ECE/TRANS/WP.29/2006/12
19 December 2005

ПРЕДЛОЖЕНИЕ ПО ДОПОЛНЕНИЮ 27 К ПОПРАВКАМ СЕРИИ 03
К ПРАВИЛАМ № 37

(Лампы накаливания)

Спецификация P19W/2, таблица, изменить следующим образом:

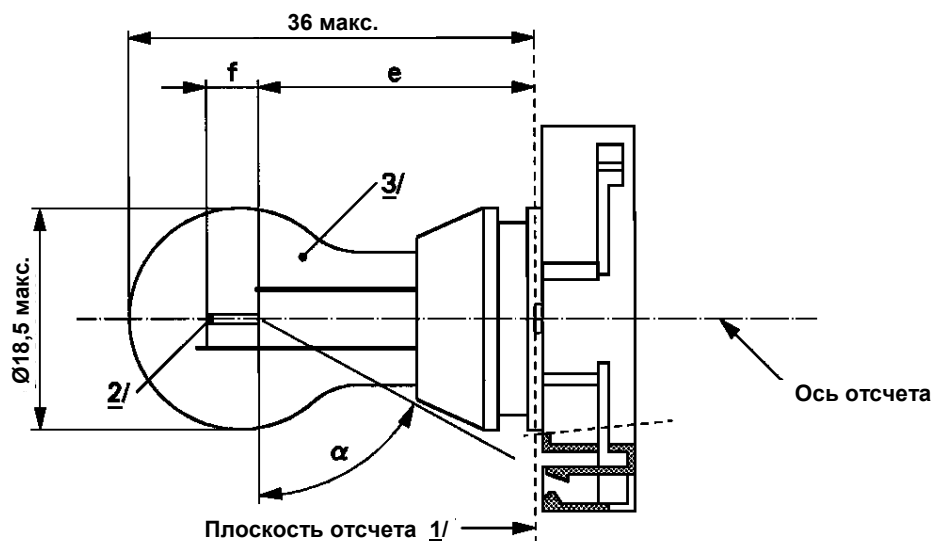
α	<u>7/</u>	58°			58° мин.
----------	-----------	-----	--	--	----------

Спецификация P24W/2

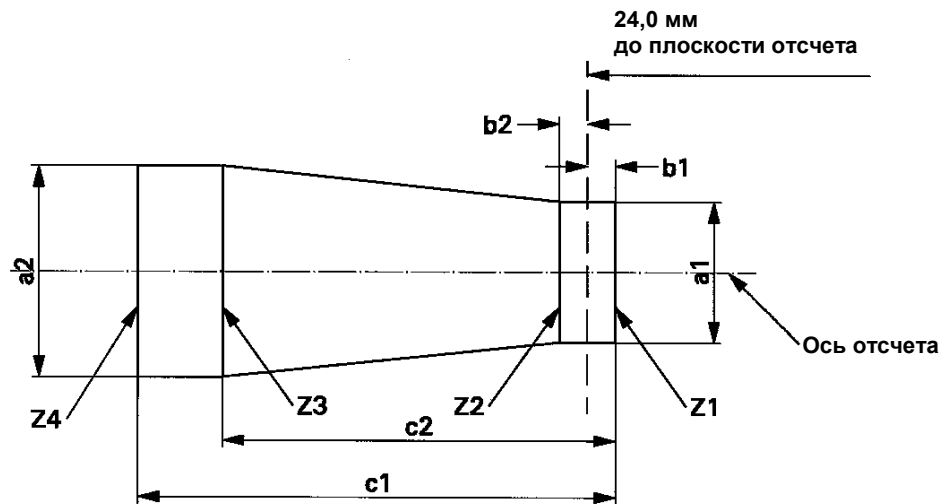
Спецификации P24W/1-P24W/3 изменить следующим образом: (см. следующие страницы)

Размеры в мм		Лампы накаливания серийного производства			Эталонная лампа накаливания
		мин.	ном.	макс.	8/
4/					
e		5/ 6/	24,0		24,0
f 5/ 6/	P24W, PY24W, PR24W, PS24W, PSY24W, PSR24W		4,0		4,0
	PX24W, PSX24W		4,2		4,2
α		7/	58,0°		58,0° мин.
P24W Цоколь PGU20-3 PX24W Цоколь PGU20-7 PY24W Цоколь PGU20-4 PR24W Цоколь PGU20-6 PS24W Цоколь PG20-3 PS24W Цоколь PG20-3 PSX24W Цоколь PG20-7 PSY24W Цоколь PG20-4 PSR24W Цоколь PG20-6		в соответствии с публикацией МЭК 60061 (спецификация 7004-127-2)			
ЭЛЕКТРИЧЕСКИЕ И ФОТОМЕТРИЧЕСКИЕ ХАРАКТЕРИСТИКИ					
Номинальные значения		Вольты	12		12
		Ватты	24		24
Испытательное напряжение		Вольты	13,5		13,5
Фактические значения		Ватты		25 макс.	25 макс.
		Световой поток	P24W PS24W	500 +10/-20%	
			PX24W PSX24W	500 +10/-15%	
			PY24W PSY24W	300 +15/-25%	
			PR24W PSR24W	115 +15/-25%	
Контрольный световой поток при напряжении около 13,5 В:			12 В	Белый: 345 лм	
			13,5 В	Белый: 500 лм Автожелтый: 300 лм Красный: 115 лм

- 4/ Для категорий PS24W, PSX24W, PSY24W и PSR24W размеры проверяются при снятом О-образном кольце.
- 5/ Положение нити накала проверяется с помощью "системы шаблона"; спецификация P24W/3.
- 6/ Крайние точки нити накала определяются как точки, в которых проекция наружной части конечных витков – в том случае, когда направление визирования перпендикулярно

Спецификация W15/5W/1

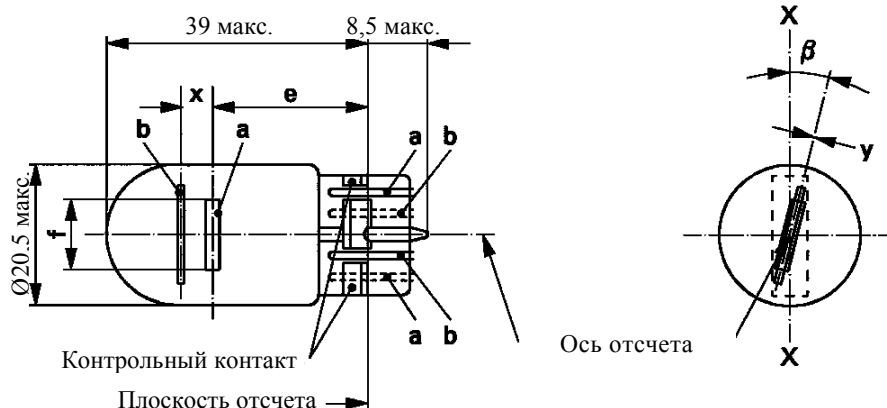
Включить новые спецификации W15/5W/1-3, между спецификацией W5W/1 и спецификацией W16W/1, следующего содержания: (см. следующие страницы).

Размеры в мм	Лампы накаливания серийного производства			Эталонная лампа накаливания		
	мин.	ном.	макс.			
e		25,0 <u>1/</u>		25,0 ± 0,3		
f			7,5	7,5 + 0/ - 2		
Боковое отклонение <u>2/</u>			<u>1/</u>	0,3 макс.		
x <u>3/</u>		2,8 <u>1/</u>		2,8 ± 0,3		
y <u>3/</u>		0,0 <u>1/</u>		0,0 ± 0,3		
β	- 15° <u>1/</u>	0°	+ 15° <u>1/</u>	0° ± 5°		
Цоколь WZ3 × 16q в соответствии с публикацией МЭК 60061 (спецификация 7004-[...]-1)						
ЭЛЕКТРИЧЕСКИЕ И ФОТОМЕТРИЧЕСКИЕ ХАРАКТЕРИСТИКИ						
Номинальные значения	Вольты	12			12	
	Ватты	15	5		15	5
Испытательное напряжение	Вольты	13,5			13,5	
Фактические значения	Ватты	19,1 макс.	6,6 макс.		19,1 макс.	6,6 макс.
	Световой поток	280 ± 15%	35 ± 20%			
Контрольный световой поток: 280 лм и 35 лм при напряжении около 13,5 В

Спецификация W15/5W/2

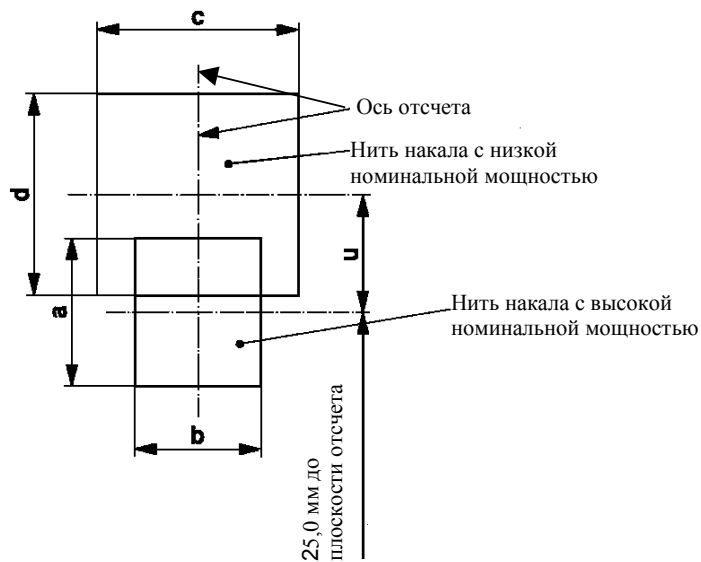
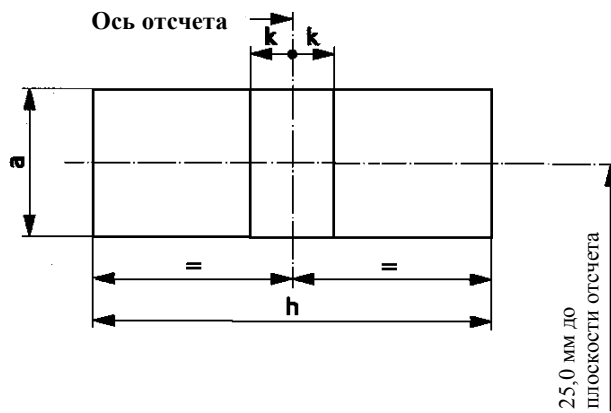
- 2.1 проекция основной нити накала должна находиться полностью внутри прямоугольника высотой "a" и шириной "b", центр которого совмещается с теоретическим центром нити накала;
- 2.2 проекция вспомогательной нити накала должна находиться полностью внутри прямоугольника шириной "c" и высотой "d", центр которого находится на расстоянии "u" над теоретическим центром основной нити накала.

- 3.1 проекция основной нити накала должна находиться полностью внутри прямоугольника высотой "a" и шириной "h", центр которого совмещается с теоретическим центром нити канала;
- 3.2 центр основной нити накала не должен смещаться относительно оси отсчета на расстояние, превышающее "k".
- 3.3 центр вспомогательной нити накала не должен смещаться относительно оси отсчета более чем на ± 2 мм ($\pm 0,4$ мм для эталонных ламп накаливания).

Обозначение	a	b	c	d	u
Размеры	3,5	3,0	4,8		2,8

Обозначение	a	h	k
Размеры	3,3	9,5	1,0
